**Avis de la Mission régionale d'autorité environnementale
de la région Nouvelle-Aquitaine
sur le projet de mise en compatibilité par déclaration de projet du
plan local d'urbanisme intercommunal valant plan local de l'habitat
(PLUi-H) de la communauté de communes Dronne et Belle (24)**

n°MRAe 2022ANA72

dossier PP-2022-12775

Porteur du Plan : communauté de communes Dronne et Belle
Date de saisine de l'Autorité environnementale : le 9 juin 2022
Date de la consultation de l'Agence régionale de santé: le 14 juin 2022

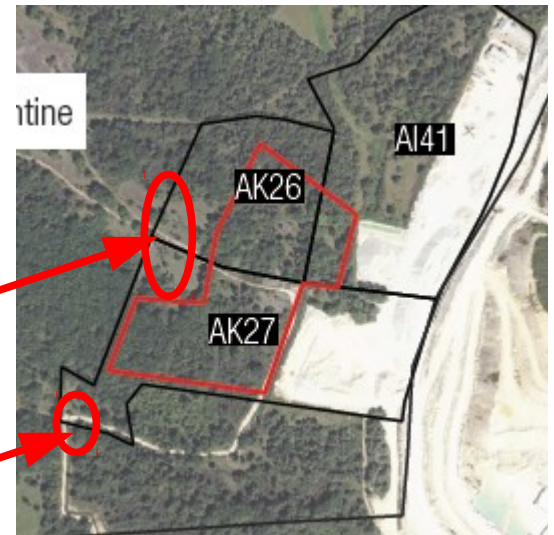
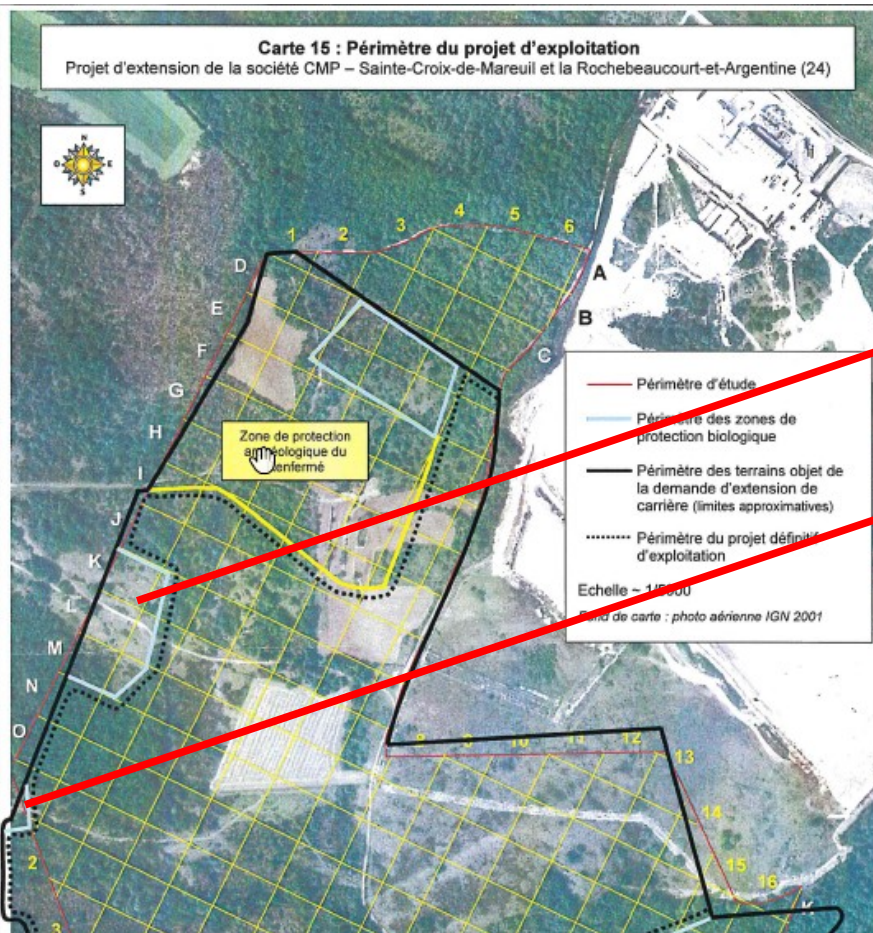
À cet égard, il convient de rappeler que l'étude d'impact jointe à la demande d'autorisation de destruction de spécimens d'espèces protégées effectuée en 2007 pour cette carrière avait identifié sur les parcelles n°AK 26 et AK 27 deux secteurs présentant des espèces végétales rares ou protégées.

L'étude d'impact spécifiait que ces zones, dénommées sur la carte ci-dessous « zones de protection biologique », devaient être conservées en l'état. Ces éléments ne sont pas rappelés dans la notice de présentation. Si le site de projet évite ces zones à enjeu, la MRAe observe que la présente procédure aura cependant pour effet de les rapprocher du périmètre exploité de la carrière.

Compte-tenu de la localisation des zones de « protection biologique » identifiées en 2007 vis-à-vis de l'extension projetée, et compte-tenu également de l'ancienneté de l'étude d'impact de la carrière, la MRAe estime que l'évaluation des incidences de la présente mise en compatibilité sur ces zones à enjeu doit être approfondie. Dans cette perspective, un inventaire écologique à jour des parcelles concernées paraît indispensable. Des éléments sur l'évolution de la « zone de protection Sud » faisant l'objet d'un arrêté de protection du biotope seraient également attendus.
